**Forum mondial de l'harmonisation
des Règlements concernant les véhicules**

Amendements aux Règlements concernant**les véhicules fonctionnant au gaz****Règlement ONU n° 67 (Véhicules alimentés au GPL)****Proposition d'amendements au Règlement ONU n° 67
(Véhicules alimentés au GPL)****Communication de l'expert de l'Italie***

Proposition d'amendements au Règlement ONU n° 67 (Véhicules alimentés au GPL)

« Figure 3

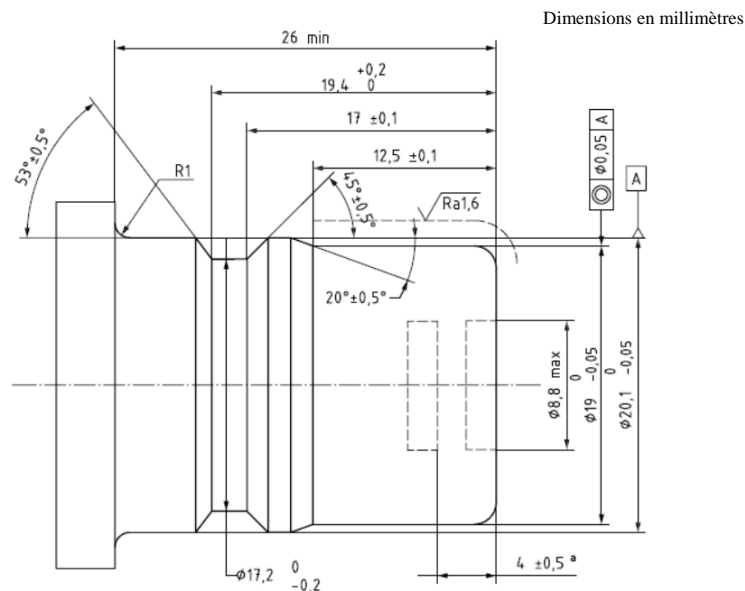
Figure 3, titre, lire :

Connecteur de l'embout de remplissage **K15 européen pour véhicules légers** ».
